TECHNICKÁ
UNIVERZITA
V LIBERCI

VYSVĚTLENÍ/DOPLNĚNÍ/ZMĚNA DOKUMENTACE Č. 3

Název veřejné zakázky: 111_MK_Rekonstrukce a dostavba budovy E2 TUL
Interní číslo veřejné zakázky: 25/9615/111

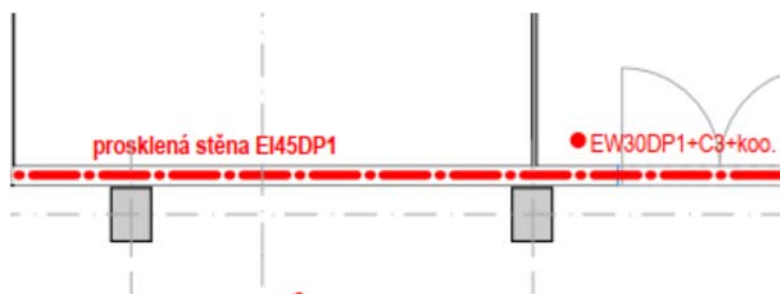
V části PD D 1.1.36 Skladby konstrukcí je u skladby P9 jako nášlapná vrstva uvedeno „elektrostaticky vodivé PVC“ zatímco ve VV je „linoleum přírodní antistatické“. Z jakého materiálu tedy bude nášlapná vrstva provedena?

Zadavatel požaduje přírodní antistatické linoleum.
